# Baumschutzgruppe Düsseldorf

## Stellungnahme zum Bebauungsplanverfahren

### KONRAD-ADENAUER-PLATZ vor dem Hauptbahnhof

#### Frühzeitiges Beteiligungsverfahren gemäß § 3 (1) Baugesetzbuch

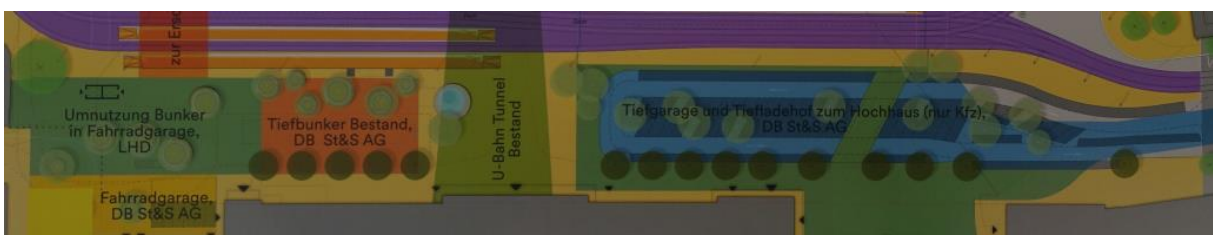
Wie oben schon beschrieben sind in den vergangenen Jahren viele neue Nutzungen nördlich des KAP in der Worringer Straße hinzugekommen, jüngst die Verlegung der Stadtbibliothek und des Theatermuseums ins KAP 1 mit einem erwartbaren erheblichen Besucherverkehr. Dieser Sachverhalt wurde bei der Neugestaltung nicht berücksichtigt, sonst wäre die Tiefgaragenein- und ausfahrt nicht in diesen Bereich unter der Brücke des Centrals gelegt worden.

Dort soll nicht nur ein Loch entstehen, das sicherlich nicht zu einer guten Aufenthaltsqualität beiträgt, es werden auch links und rechts des „Lochs“ die Fahrspuren für die „Kurzzeitparker“ und Taxis geführt. Ganz zu schweigen von den heute schon vorhandenen Gleisen der Rheinbahn und den Zufahrten der Busse.

Anstatt hier einen besseren und ruhigeren Stadtraum zu planen, würde die Situation für die Besucher abweisender.

An dieser Stelle des Platzes wäre es angezeigt gewesen, für eine Aufenthaltsqualität zu sorgen, wie sie die Planer\*innen auf der südlichen Platzhälfte erreichen wollen.
